能代市「川の駅」懇談会ワークショップ通信

「かわまちづくり」を見据えた「川の駅」意見交換編

◆第4回能代市「川の駅」懇談会が開催されました！

◆道の駅～川の駅エリアの整備計画案について議論しました。

川の駅エリアの整備計画イメージ

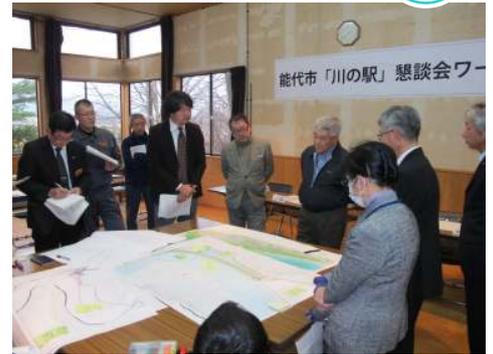
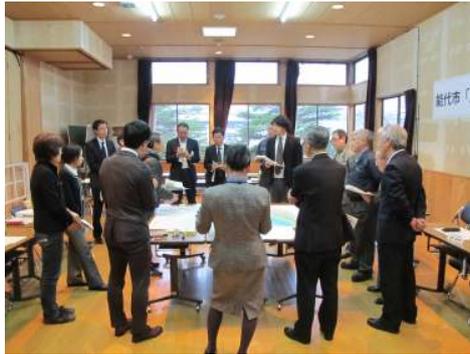
意見
計画地は水衝部、川のだよみ部であるが、河原はどのように再生するのか。また、河原の維持管理手法の考え方を教えてほしい。
七座神社までの散策路を自転車も通行できるようにしてほしい。
高齢者が「道の駅・川の駅」に行けるような移動手段（バス等）を考えてほしい。
「道の駅」から水面にいる子供たちを見えるようにしてほしい。死角となる部分の安全管理をできるようにしてほしい。
これからも何かあれば継続的に中学生の意見を集めたりして協力していきたい。
現在のカヌーによる渡河状況等を考慮し、発着場は下流側（湯ノ沢川合流点付近）に設置してほしい。 カヌー発着場の幅を3艇分（15m程度）にほしい。
サイクリングロードの動線、駐輪場所を明確にしてほしい。
水辺で釣りをするのは問題ないか。
「道の駅」から「川の駅」へ足を運ぶような誘導が必要（その際に情報発信や安全考慮）。

回答
<ul style="list-style-type: none"> ➤ 現在は、下流側の银杏橋付近のように、高水敷の樹木伐採・基盤整正程度で考えている。 ➤ その後は洪水による状況改変等をモニタリングしながら検討する。
<ul style="list-style-type: none"> ➤ 現在、サイクリングコースがあること、また、自転車通行による分離帯の設置や維持管理手法の検討が必要となること等から難しい。
<ul style="list-style-type: none"> ➤ 計画地は高速道路のインターチェンジも近く、交通の要衝となる可能性が高いため、高速バスや路線バスの停留所の設置について、今後の検討事項とする。
<ul style="list-style-type: none"> ➤ 現在の法面形状で死角をなくすことは難しいため、サイン等のより注意喚起などと合わせて安全管理を検討する。 ➤ 上流側にある CCTV 等による監視等も考えられるが、監視員を配置する必要がある等、問題も多い。
<ul style="list-style-type: none"> ➤ 今後、「(仮)川の駅利活用推進協議会」の設立を検討しており、ぜひこちらでもご協力いただきたい。
<ul style="list-style-type: none"> ➤ 他施設との接続性や利用性、安全性等を含めて検討する。
<ul style="list-style-type: none"> ➤ 今後の検討事項とする。
<ul style="list-style-type: none"> ➤ 現在あるサイクリングロードを活用する方針である。「道の駅」内に10台分の駐輪場があり、案内板も設置する予定である。
<ul style="list-style-type: none"> ➤ 釣り自体は問題ないが、遊漁料が発生する可能性がある。
<ul style="list-style-type: none"> ➤ 道の駅から河川敷への誘導を促すため、動線軸を舗装し明確化する、景観軸を揃える等を検討している。その際、サインによる案内・誘導や、安全な舗装材等についても検討事項とする。
